DODATEK Č. 1 KE SMLouvĚ O DíLO

„Oprava komunikací SFDI 2017 - část č. 5 - okres Prachatice“

Změnový list č. 1

- Oprava silnice III/14514 Stachy - Zadov a III/14516a Zadov

Nově provedená obecní kanalizace v úseku SO 101 s 18 ks nových kanalizačních šachet, které nebyly zahrnuty v původním rozpočtu opravy silnice III/14514 .

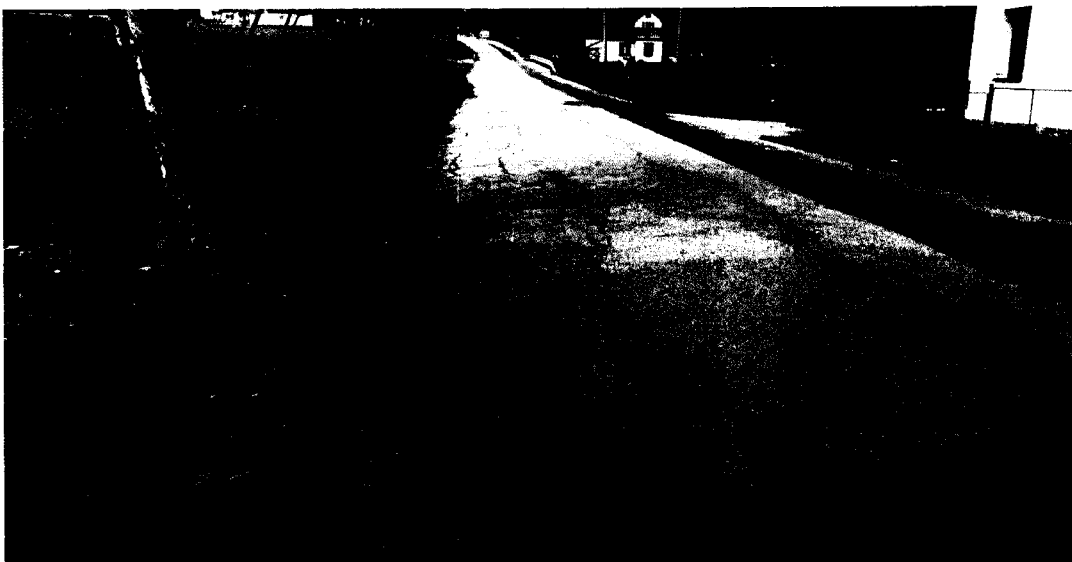
V roce 2017 byla Obcí Stachy zahájena výstavba obecní kanalizace , která je částečně umístěna v silnici III/14514, na kterou bylo v roce 2016 provedeno zadání na opravu . V tomto zadání nebyla tato stavba kanalizace zohledněna a v úseku SO 101 je nutné navíc v rámci opravy silnice III/14514 výškově upravit 18 ks kanalizčních šachet.

Projitý okraj vozovky se síťovými trhlinami

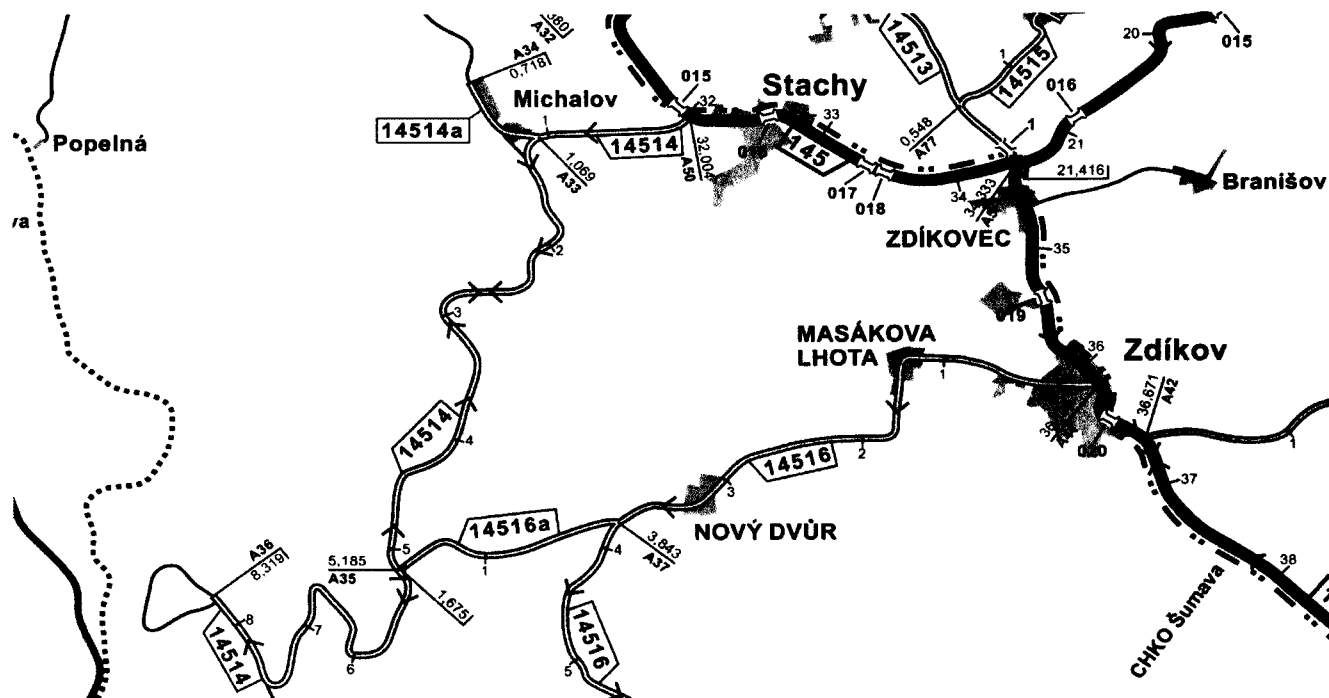
Z důvodu vzniku lokálních poruch v krajích vozovky vlivem najíždění těžkých vozidel na okraje vozovky při vyhýbání vozidel je nutné provést lokální sanace v podkladní asfaltové vrstvě . V úseku SO 101 bude ve vybraných místech v celkové délce 320 m provedeno navíc lokální odfrézování podkladní vrstvy v šířce 2 m do hloubky 50 mm. Následně bude proveden spojovací postřik , výsrava asfaltovou směsí ACL 16 + prům.tl. 50 mm a položení výztužné geomřížoviny ze splétaných skelných vláken , samolepící s oky min. 25 x 25 mm s pevností 100 kN/m. Pak bude provedena původně navržená technologie (vyrovnávací vrstva + obrušná vrstva včetně spojovacích postřiků)

Utržený okraj vozovky a široké podélné trhliny těžkou nákladní dopravou

Utržený okraj vozovky a podélné trhliny
